Gemeinde Amtzell Bebauungsplan "Haberacker" und die örtlichen Bauvorschriften hierzu

Abwägungs- und Beschlussvorlage zur Entwurfsfassung vom 13.02.2024 Sieber Consult GmbH, Lindau (B)/Weingarten
07.10.2024

Abbildung 7-1: Belastungsrelevante Immissionskenngröße IGb, verursacht durch die Emissionen des landwirtschaftlichen Betriebs, der Biogasanlage und der Hackschnitzelfeuerung. Das geplante Wohngebiet ist blau umrandet. Der landwirtschaftliche Betrieb inkl. Biogasanlage ist rot umkreist.

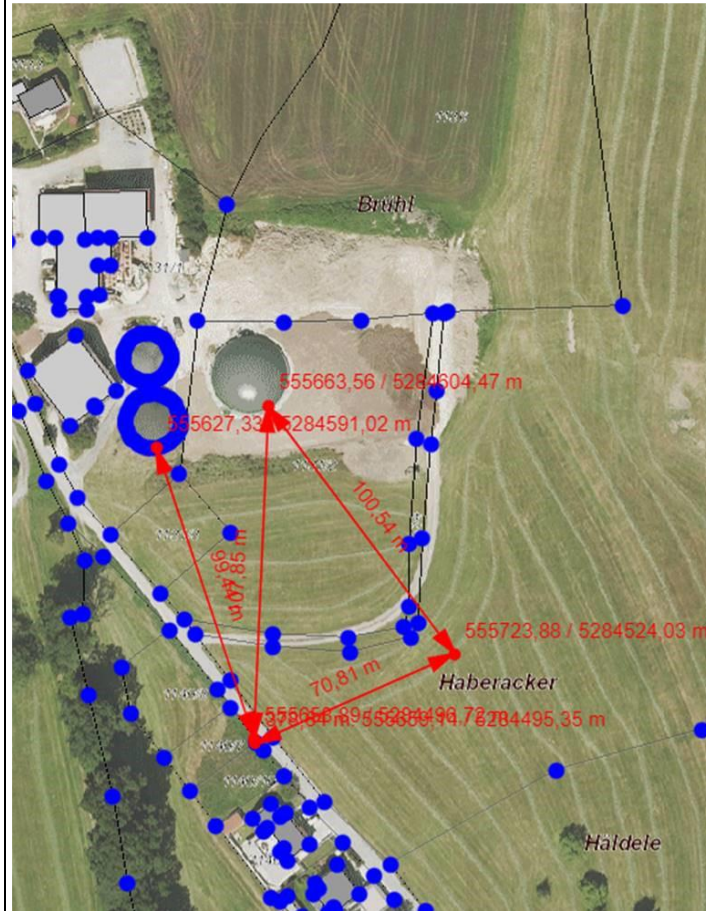
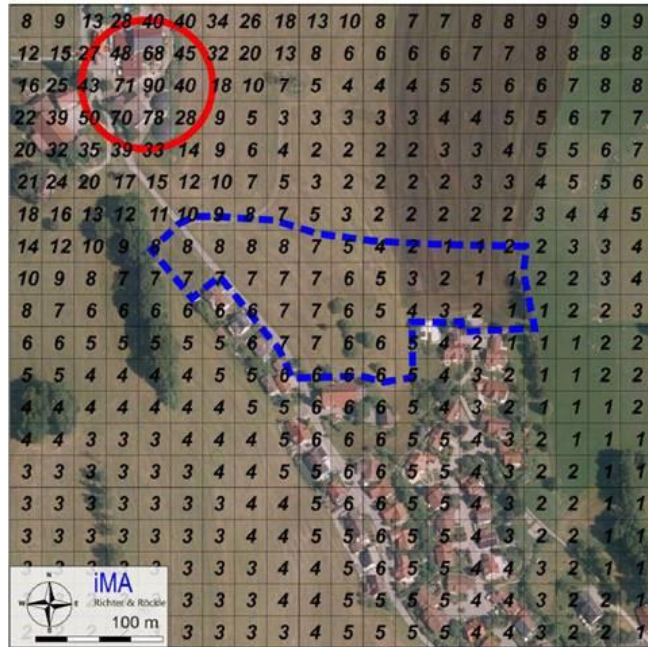
Wir sprechen hier von Bauplatz Nr. 1 - Nr. 4, (6 Bauplätze) die im 100m Radius liegen:

Die Vorgabe ist neu. Die eigentlich geruchsverursachenden Stellen, Fahrerloanlage, Vielfraß, BHKW sind >100m weg. So wird bei den Abstandsregelungen zu Rinderställen auf den Rand des Stallgebäudes abgezielt. Die abgedeckten Behälter verursachen eigentlich kaum wahrnehmbare Gerüche.

Abbildung A1-2: Lage der berücksichtigten Bauwerke (blau) und Emissionsquellen (rot).
Die Emissionsquellen der Rinderhaltung sind gelb dargestellt.

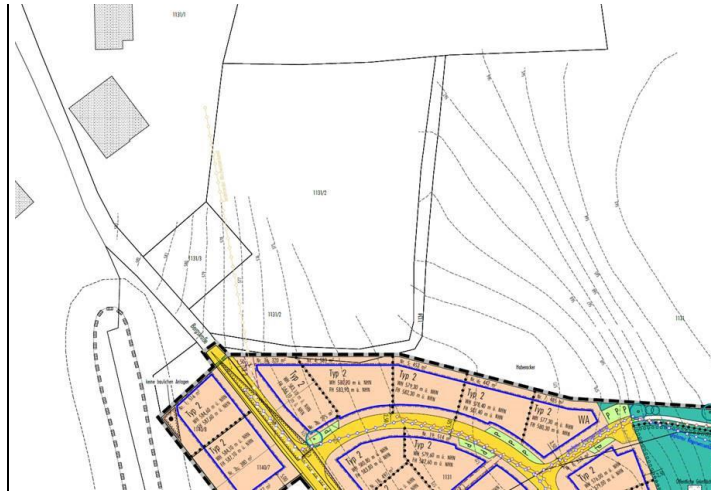
Eine Erweiterung der Anlage nach Norden ist zudem theoretisch denkbar.

- 100% rechtssicher, streichen der Bauplätze im 100m Radius um die Biogasanlage
- Begründung im Einzelfall, dass die zulässigen Geruchsstunden eingehalten werden und der 100 m Mindestabstand der TA Luft in diesem Falle auf Grund der

<p>besonderen Anordnung der Biogasanlage und den Abständen zu den maßgeblich geruchsverursachenden Stellen >100m sind.</p> <p>Im Falle einer Klage, ist diese Variante jedoch nicht rechtssicher.</p>	
		<p>K. Altlasten</p> <p>1. Hinweise</p> <p>Im Auftrag der Gemeinde Amtzell hat das Büro fm geotechnik eine Baugrunduntersuchung mit abfallrechtlicher Vorbewertung durchgeführt. Dabei wurden aus 13 Schürfgruben im Geltungsbereich horizontweise Mischproben entnommen, nach BBodSchV und VwV Bodenverwertung analysiert und bewertet. In der Mischprobe 10 (Moränekies,- sand) aus den Schürfen 11, 12 und 13 liegt eine geringfügige Überschreitung des Vorsorgewertes für Nickel vor.</p> <p>Der empfohlenen Vorgehensweise des Gutachters, abzufahrendes Bodenmaterial vorab zu deklarieren, wird zugestimmt. Zur Einhaltung der bodenschutz- und abfallrechtlichen Vorgaben, wird empfohlen, eine Fachbauleitung Altlasten zu beauftragen.</p>	<p>Abwägung/Beschluss:</p> <p>Der Hinweis zu den Ergebnissen der Baugrunduntersuchung bei welchen u.a. in der Mischprobe 10 (Moränekies,- sand) aus den Schürfen 11, 12 und 13 eine geringfügige Überschreitung des Vorsorgewertes für Nickel festgestellt wurde und dass auf Grund dessen der empfohlenen Vorgehensweise des Gutachters, abzufahrendes Bodenmaterial vorab zu deklarieren, zugestimmt wird und zudem zur Einhaltung der bodenschutz- und abfallrechtlichen Vorgaben empfohlen wird, eine Fachbauleitung Altlasten zu beauftragen, wird zur Kenntnis genommen.</p> <p>Die Empfehlung zur Beauftragung einer Fachbauleitung Altlasten wurde unter dem Hinweis Bodenschutz (Ziffer 6.24) ergänzt.</p>

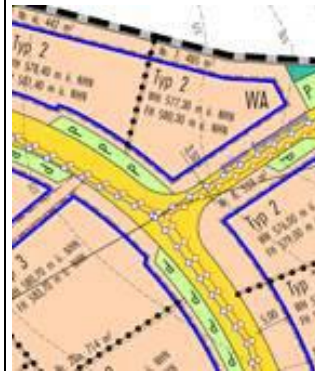
<p>An den Einmündungen zur Bergstraße sind Sichtdreiecke mit einer Länge von 50m eingezeichnet. Dies ist nicht ausreichend. Die Länge muss hier 70m betragen.</p>	<p>Abwägung/Beschluss:</p> <p>Die Stellungnahme zu den Sichtfeldern an den Einmündungen zur "Bergstraße" wird zur Kenntnis genommen.</p> <p>Die Sichtfelder werden dahingehend angepasst, dass diese aufgrund der Höchstgeschwindigkeit von 30 km/h eine Länge von 30 m aufweisen. Die planungsrechtliche Festsetzung (Ziffer 2.14) wird angepasst.</p>

Innerhalb des Gebietes sollten an der Einmündung noch Sichtdreiecke von 3m/30m eingezeichnet und deren Freihaltung von Sichtbehinderungen festgesetzt werden.

Die Stellungnahme zur Freihaltung der erforderlichen Sichtfelder innerhalb des Plangebietes werden zur Kenntnis genommen.

Die planungsrechtliche Festsetzung "Sichtflächen für den fließenden Verkehr" (Ziffer 2.14) wird innerhalb der Planzeichnung entlang der "Bergstraße" entsprechend angepasst. Aufgrund der Höchstgeschwindigkeit innerhalb der "Bergstraße" bis zum nördlichen Ende des Plangebietes von 30km/h sind lediglich Sichtdreiecke von 3/30m einzuhalten. Innerhalb des Gebietes handelt es sich um untergeordnete Verkehrswege zur Erschließung des Wohngebietes, an welchen gesonderte Sichtfelder nicht als erforderlich angesehen werden. Diese sind darüber hinaus so bemessen und in das städtebauliche Konzept integriert, dass eine geordnete und sichere Verkehrsführung gewährleistet ist.

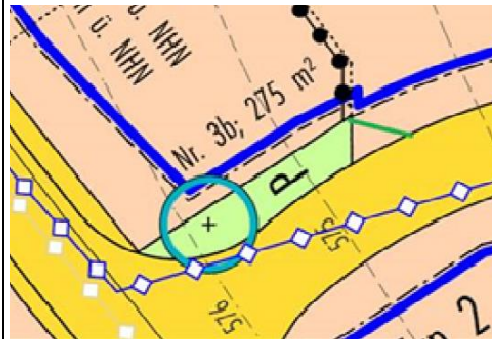
Wenn der geplante Fußweg auch für Radfahrer gedacht sein sollte, dann muss dieser eine Mindestbreite von 2,50m haben. Als reiner Gehweg wären nach RAST06 1,80m anzusetzen.

- Zur besseren Anfahrbarkeit müsste der öffentliche Stellplatz so geplant werden (skizzenhaft mit grüner Linie dargestellt):

Die Stellungnahme zum öffentlichen Stellplatz wird zur Kenntnis genommen.

Die Gemeinde stimmt zu, dass die Anfahrbarkeit des öffentlichen Stellplatzes verbessert werden sollte. Der Stellplatz wird entsprechend angepasst, um die Anfahrbarkeit bestmöglich zu gewährleisten.
